## リコール届出一覧表

リコール届出日：令和7年2月27日

リコール届出番号	外-3953	リコール開始日	令和7年2月27日
届出者の氏名又は名称	フォルクスワーゲングループ ジャパン株式会社  代表取締役 マティアス シェーパース	製作国：ドイツ連邦共和国 製作者名：フォルクスワーゲン株式会社  問い合わせ先：フォルクスワーゲン カスタマーセンター (フリーダイヤル)0120-993-199 (アドレス) <a href="https://www.volkswagen.co.jp/">https://www.volkswagen.co.jp/</a>	
不具合の部位（部品名）	その他（インフォテインメントシステムユニット）		
基準不適合状態にあると認める構造、装置又は性能の状況及びその原因	インフォテインメントシステムユニットにおいて、制御プログラムが不適切なため、走行中にリセットまたは走行可能状態にする際に起動しないことがある。そのため、ドライバーインフォメーションディスプレイが表示されず、速度計の確認ができない。		
改善措置の内容	全車両、インフォテインメントシステムユニットの制御プログラムを対策プログラムに書き換える。		
不具合件数	10件	事故の有無	なし
発見の動機	市場からの情報による。		
自動車使用者及び自動車特定整備事業者等に周知させるための措置	<ul style="list-style-type: none"> <li>・ 自動車使用者：ダイレクトメール、電話および電子メール等で通知する。</li> <li>・ 自動車特定整備事業者等：日整連発行の機関誌に掲載する。</li> <li>・ 弊社インターネットホームページに掲載する。</li> </ul>

## 改善箇所説明図

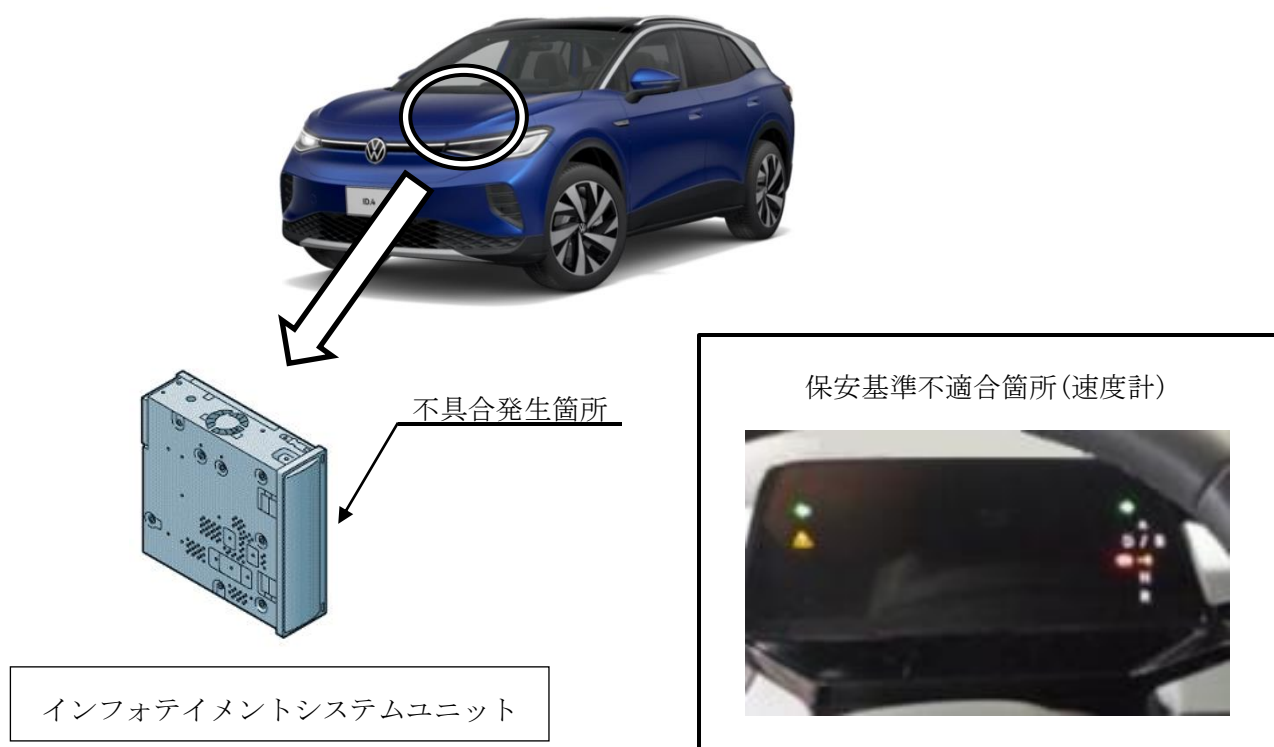
インフォテインメントシステムユニットにおいて、制御プログラムが不適切なため、走行中にリセットまたは走行可能状態にする際に起動しないことがある。そのため、ドライバーインフォメーションディスプレイが表示されず、速度計の確認ができない。

全車両、インフォテインメントシステムユニットの制御プログラムを対策プログラムに書き換える。
